改善箇所説明図

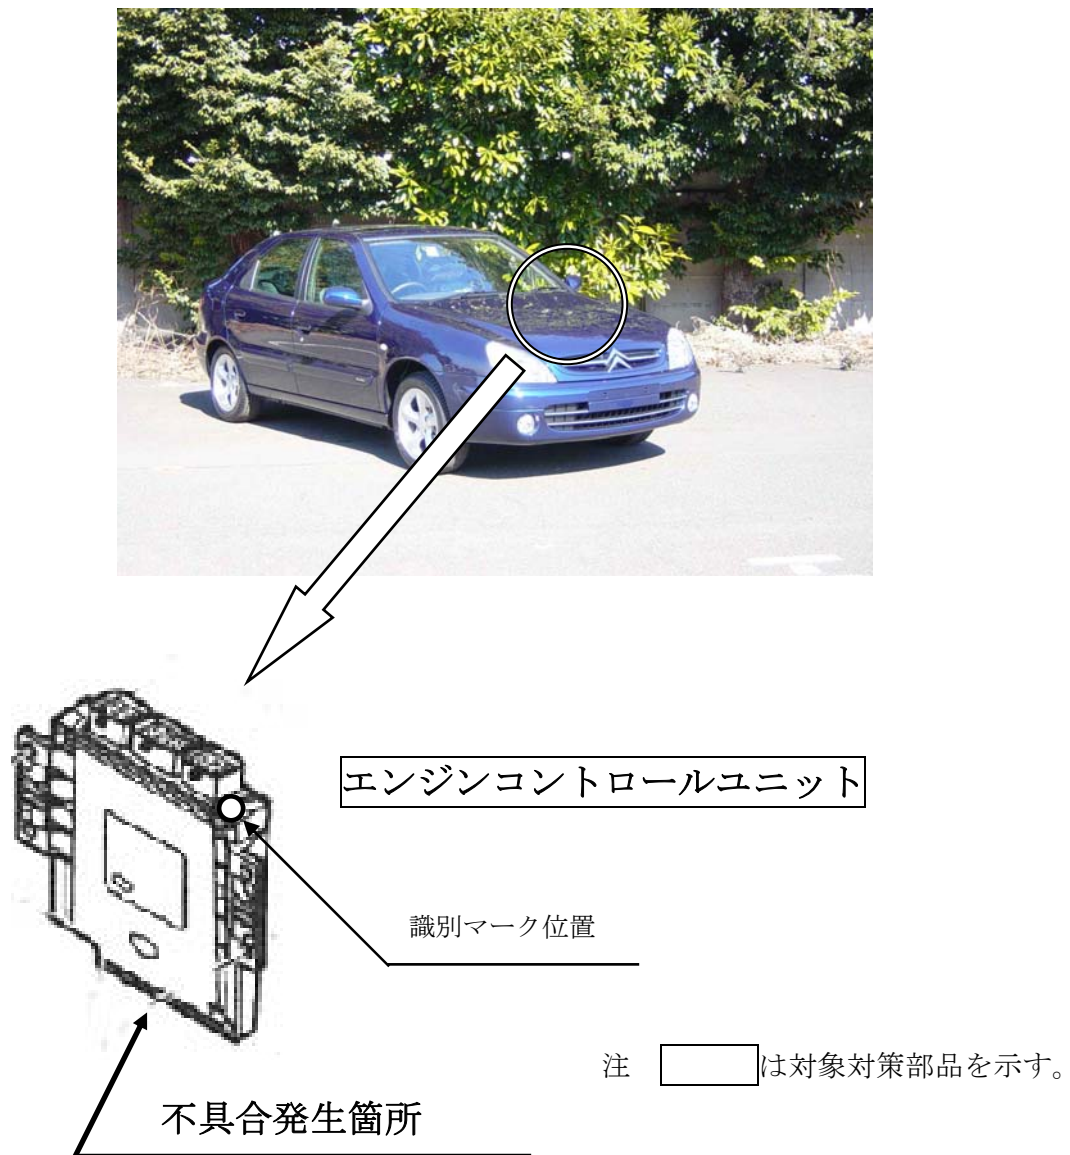
エンジンコントロールユニットのソフトウェアのプログラムが不適切なため、イグニッションスイッチを断った後も燃料ポンプが作動しつづけることがある。そのため、燃料パイプ内の圧力が高くなり、最悪の場合、燃料タンクとパイプの接続部から燃料がもれるおそれがある。

全車両、当該コンピュータのプログラムを対策プログラムに変更する。

エンジンコントロールユニット上部に白ペイントにてマークする。

白ペイントにてマークする。
